Genehmigungsplanung Lageplan M 1:2900

Anlage: 14.05

Genehmigungsplanung U5 Ost
 City Nord - Bramfeld

Flächenbedarfsplan
 Strecke, Hst. Bramfeld bis Notausgang
 Heukoppel (Zielschacht)
 km 3,4+00,000 - km 4,7+77,012 63,652 (R-Strecke)

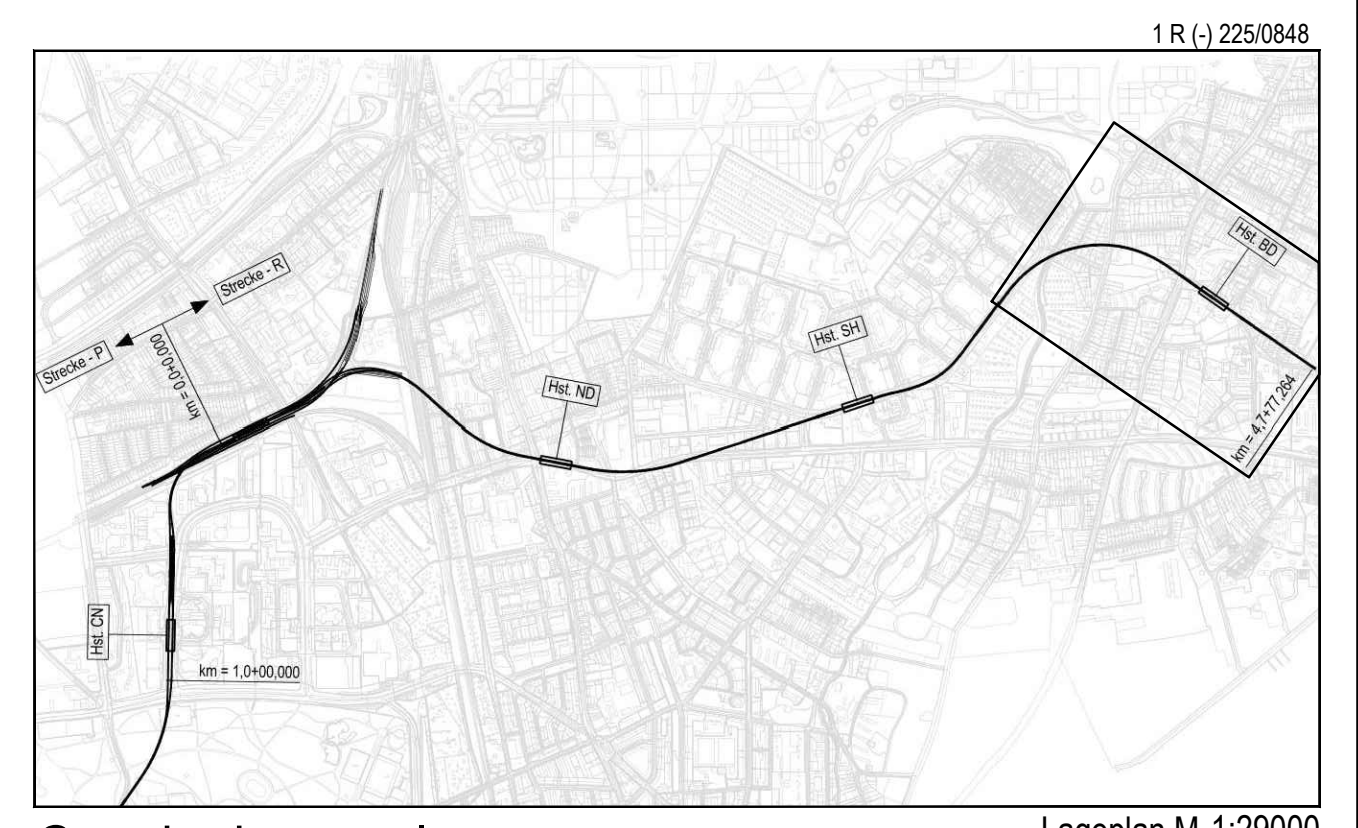
3. Änderung: Verringerte vorübergehende unterirdische Grundstücksinanspruchnahmen durch Entfall oder Verringerung von Baugrubenrückverankerungen oder durch Entfall von Unterfangungen oder Bodenverbesserungsmaßnahmen.
